株式会社ミスミ
日本企業体
金型事業グループ

「シースサーモカップル(熱電対)・耐熱タイプ」 仕様変更のご案内

シースサーモカップル(熱電対)・耐熱タイプ

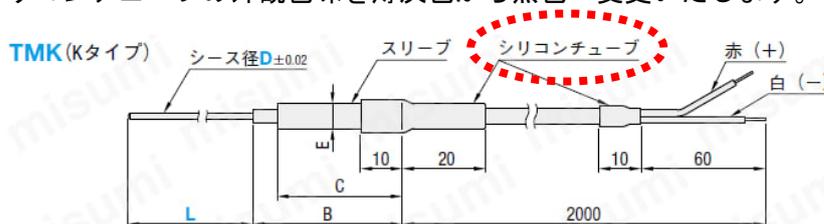
シリコンチューブの外観色味を薄灰色から黒色へ変更いたします。

【変更前】

色：薄灰色

【変更後】

色：黒色

シリコンチューブ変更により、仕様の見直しを行いました。
